Analyse de l'étude de sécurité routière réalisée à la demande de la commune d'Etterbeek sur la proposition de piste cyclable bidirectionnelle à créer sur la latérale de l'avenue de Tervueren.

Par la cellule Sécurité routière de Bruxelles Mobilité, complétés des aspects mobilité par Frederik Depoortere, Bruxelles-Mobilité

Répartition des tués 30 jours et blessés graves selon le type d'utilisateur - Données 2011-2018

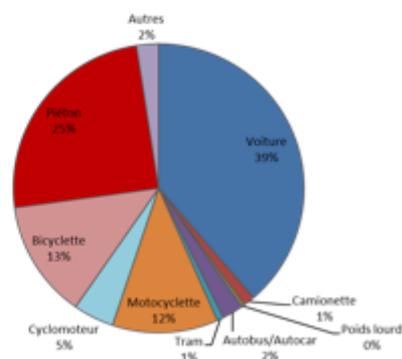
- Le BE mentionne également que les usagers vulnérables sont surreprésentés parmi les victimes d'accidents avec lésions corporelles, insistant sur les piétons et les deux-roues. Or, en RBC, si l'on parle de victimes, les victimes principales en RBC sont les occupants de voiture. A côté de cela, si l'on considère les tués 30 jours et blessés graves qui nous préoccupent essentiellement en RBC, les piétons sont effectivement fortement majoritaires, suivis des occupants de voiture, des motards et enfin des cyclistes. Il y a donc à bien s'entendre sur la terminologie employée. Et à relativiser également les chiffres avec la forte augmentation de la part modale des cyclistes en RBC qui finalement montre que le risque d'accidents n'augmente jusqu'ici que très faiblement.

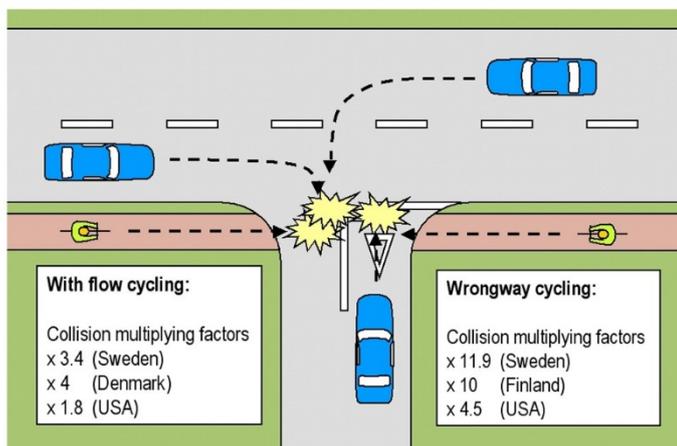
- Quant au schémas de scénarios type d'accidents présentés, il diffère de la situation qui sera mise en place puisqu'il présente un carrefour à feux/STOP (qui n'existe pas en RBC) avec des axes à double sens et donc un risque plus important de conflits conducteurs vireurs à gauche/cyclistes roulant dans le sens « non logique », avec aggravation potentielle des conséquences liées à une prise de vitesse éventuelle pour profiter d'un créneau « étroit ». Le cas qui nous occupe est autre puisque la latérale est en sens unique, et le risque d'accidents avec les cyclistes à contresens aux croisements avec les entrées de parking et les rues sécantes, de facto réduit. Néanmoins, le fonctionnement proposé pour la latérale exige effectivement d'avoir une bonne visibilité (cf. anticipation du trafic en approche), avec dès lors une certaine importance à dégager les carrefour de tout masque à la visibilité.

Partie ouest – Rue des Aduatiques – Rond-point Montgomery

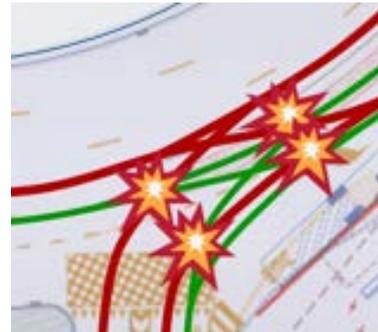
- Dans le cadre d'un aménagement définitif, on opterait en effet pour une traversée surélevée. La proposition à court terme améliore déjà la sécurité en réduisant le nombre de voiries débouchant sur la latérale en les regroupant.
- Quant à la pertinence de la mise à double sens : le détour via Aduatiques fait quand même plus de 200m, soit un rallongement du trajet de 50%, par une rue qui est moins plate que la contrallée. Le tunnel piéton, à part d'être glauque, obligerait les cyclistes à descendre du vélo pour prendre la goulotte. L'option tunnel n'est par ailleurs pas du tout concevable si l'on considère le genre, les femmes préférant ne pas utiliser les tunnels pour des questions de sécurité personnelle.
- Les cyclistes préfèrent des trajets rapides et lisibles. C'est d'ailleurs un souhait exprimé clairement par les cyclistes locaux.
